Keuringsverslag van een elektrische laagspanning- en zeer lage spanningsinstallatie

NIET CONFORM

Rijksweg
60
3630
MAASMECHELEN
België

Controlebezoek van een oude huishoudelijke elektrische installatie van een wooneenheid bij verkoop op vraag van de verkoper volgens (KB 08/09/2019) - AREI Boek 1- 8.4.2. en 8.2.1. en 4.2.4.3.

Afbeelding schakel- en verdeelbord:

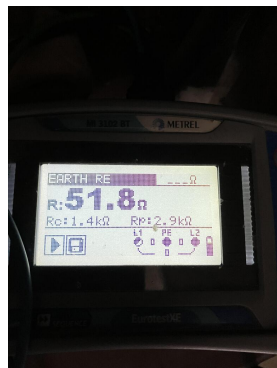
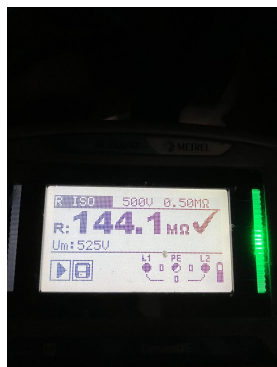
11.01 Eéndraadschema van de installatie is te voorzien en/of te vervolledigen. (Boek 1 Afdeling 2.12 - 2.13 en 3.1.2 en 9.1.2)

11.02 Situatieschema van de installatie is te voorzien en/of te vervolledigen. (Boek 1 Afdeling 2.12 - 2.13 en 3.1.2 en 9.1.2)

12.04 De spreidingsweerstand is groter dan 30 ohm en kleiner dan 100 ohm, maar bijkomende voorwaarden inzake differentieelschakelaars zijn niet vervuld. Aarding bij voorkeur te realiseren kleiner dan 30 ohm. (Boek 1 Onderafdeling 4.2.3.2. en 5.4.2.1.)

15.02 De aanduiding van de stroomkringen en/of apparatuur, aansluitklemmen, enz dient aangebracht of vervolledigd te worden. (Boek 1 Onderafdeling 3.1.3.1. en 3.1.3.3.A. en 5.1.6.1)

18.08 De geleiders van het type VOB moeten in daarvoor bestemde buizen, kabelgoten geïnstalleerd worden. (Boek 1 Onderafdeling 5.2.9.3. en 5.2.9.6.)

19.11 De beschermingsgraad (IP) van het elektrisch materiaal dat in de badkamer geplaatst is, moet aangepast zijn aan het volume waarin dit geïnstalleerd is. Afstanden elektrisch materiaal in volume 2 (>60cm) werden niet gerespecteerd. (Boek 1 Afdeling 5.1.4. en 7.1.)
